NAŠE ZNAČKA
0090-18/2014

V Praze dne 28. 11. 2014

DODATEČNÉ INFORMACE K ZADÁVACÍM PODMÍNKÁM Č. 10

Stávající armaturní šachtice AŠ 1 až AŠ 7.

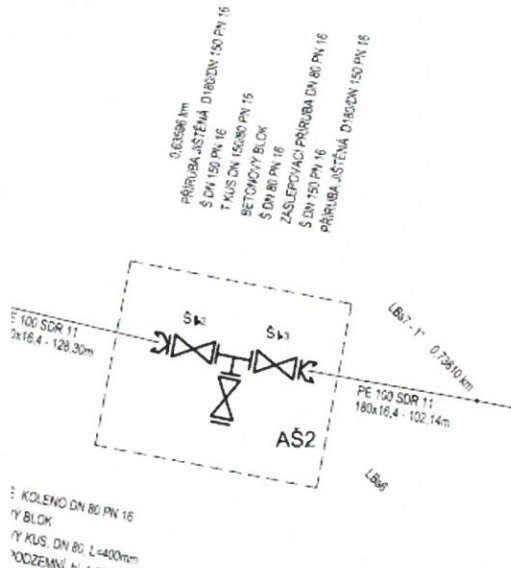
Můžete uvést velikost a hloubku stávajících šachtic AŠ 1 až AŠ 7?

Velikost stávajících šachet je 2,0 * 1,8 * 2,2 m.
